**Oggetto: Codice procedura 10847 - Costruzione ed esercizio di un impianto di produzione di energia elettrica da fonte eolica "FIORA" di potenza nominale pari a 52,8 MW, da realizzarsi nel comune di Manciano (GR) e delle opere ed infrastrutture connesse**

**ALLEGATO n1 OSSERVAZIONI IMPIANTO EOLICO INDUSTRIALE “FIORA” COMPOSTO da n. 4 immagini e 4 pagine.**

**IMMAGINE n. 2 CUMULO IMPIANTI EOLICI nel BACINO VISIVO TERRITORIO di MANCIANO e di MONTALTO di CASTRO.**

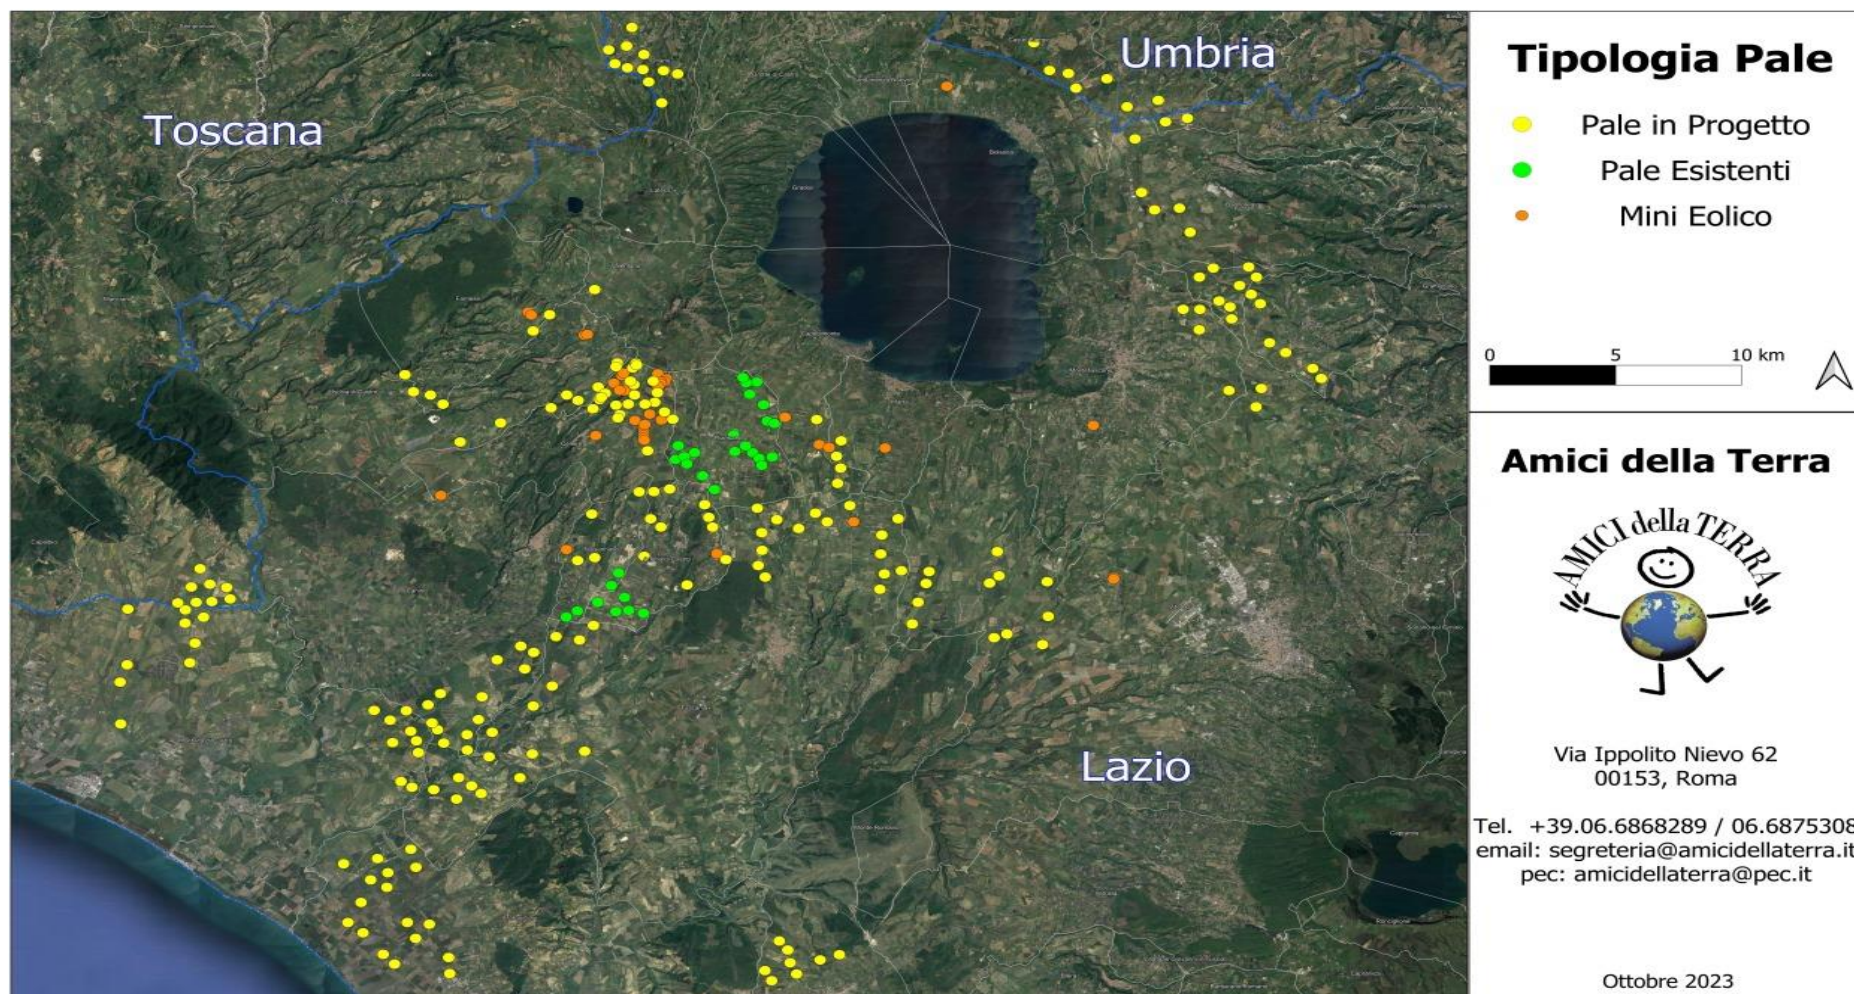
**3) OSSERVAZIONE: CUMULO e SATURAZIONE IMPIANTI FER NELLA PROVINCIA di VITERBO, IN PARTICOLARE NEL COMUNE DI MONTALTO DI CASTRO E NELLA ZONA A CONFINE CON IL COMUNE di MANCIANO che SI TROVANO NELLO STESSO BACINO VISIVO.**

La zona in cui in cui è stato progettato l'eolico Fiora è già occupata da diversi centinaia di ettari di impianti fotovoltaici già esistenti e in procedura VIA al Mase e alla Regione Lazio così come da diversi progetti di impianti eolici industriali ( vedi Allegato Osservazioni immagini nn. 2,3 e 4. L'impianto eolico Fiora, pur trovandosi in Toscana ma nello stesso bacino visivo del territorio limitrofo laziale ed a poche centinaia di metri da una zona già estremamente satura del Lazio, andrebbe ad appesantire una situazione già *critica per la sostenibilità ambientale*.
